改善箇所説明図

不適合内容

B-B矢視（荷下ろし用ポンプステー取付図）

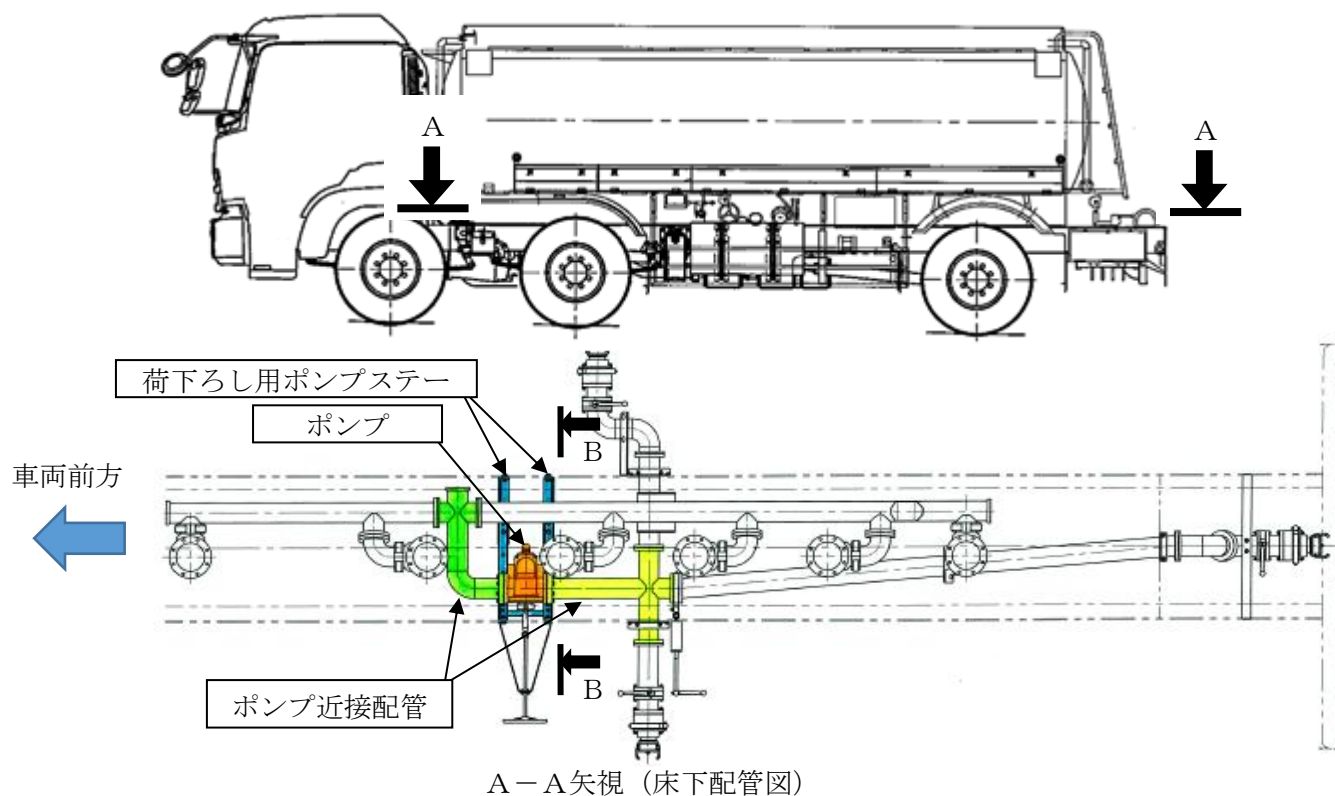
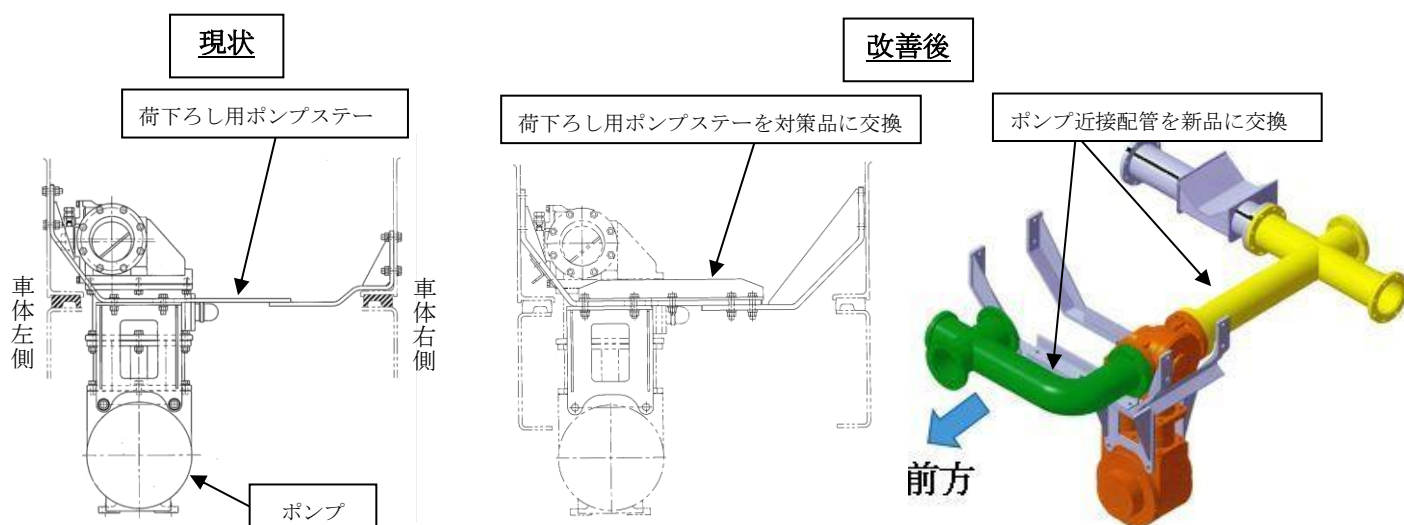
タンクローリーの床下配管において、荷下ろし用ポンプステーの剛性が不十分なため、走行負荷がポンプに作用した際、ポンプ近接配管のクロス部に過度の負荷が生じ、配管に亀裂が発生するものがある。そのため、そのまま使用し続けると、荷下ろし作業中に積載物が漏れ、最悪周囲に火種があった場合に地面へ滴下した積載物が発火して火災になるおそれがある。

荷下ろし用ポンプステーを対策品に交換する。また、ポンプ近接配管 2 本を新品に交換する。
